改善箇所説明図

改善の内容

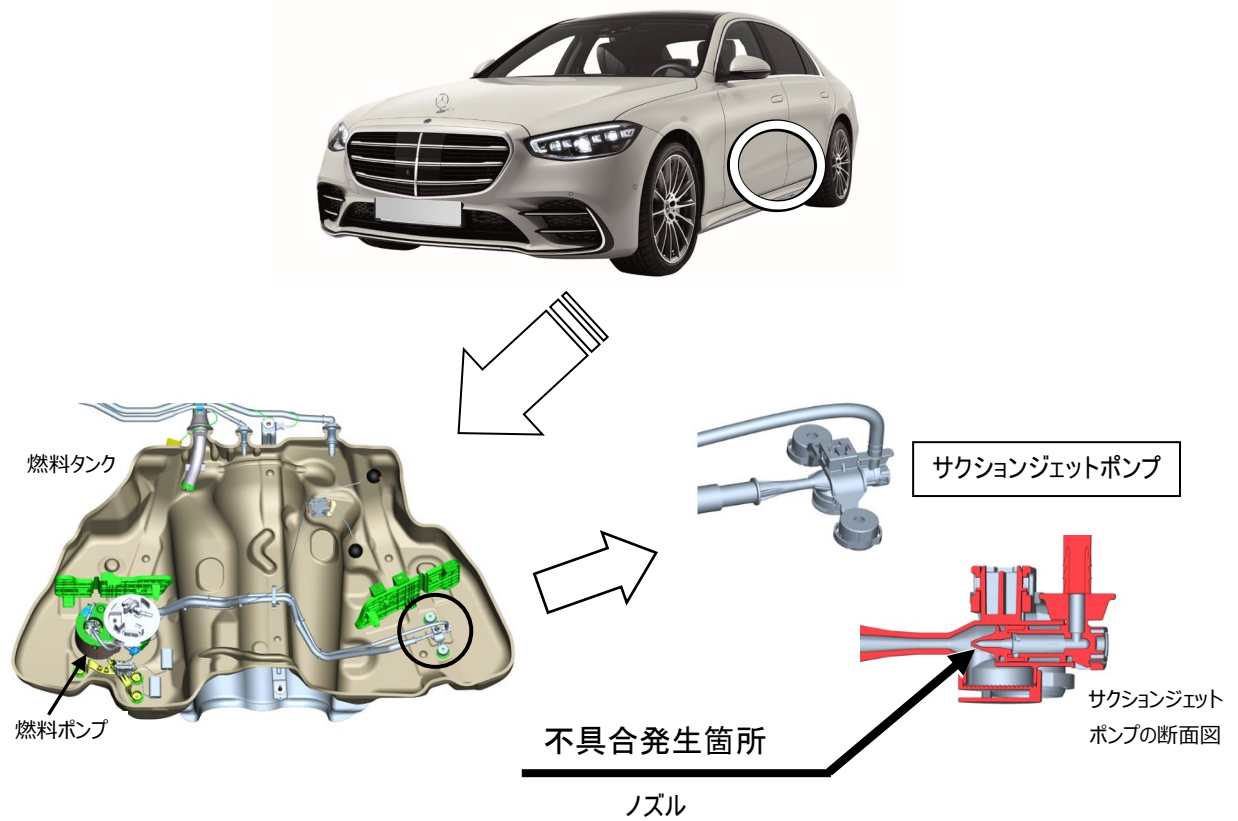
燃料タンク内にあるサクションジェットポンプにおいて、製造時の作業が不適切なため、ノズルの固定が不十分なものがある。そのため、ノズルが外れてエンジンへの燃料供給量が低下し、最悪の場合、走行中にエンジンストールに至るおそれがある。

全車両、サクションジェットポンプを点検し、製造不良があるものは燃料タンクを良品に交換する。

識別 : 車台番号の付近に黄色ペイントを塗布する
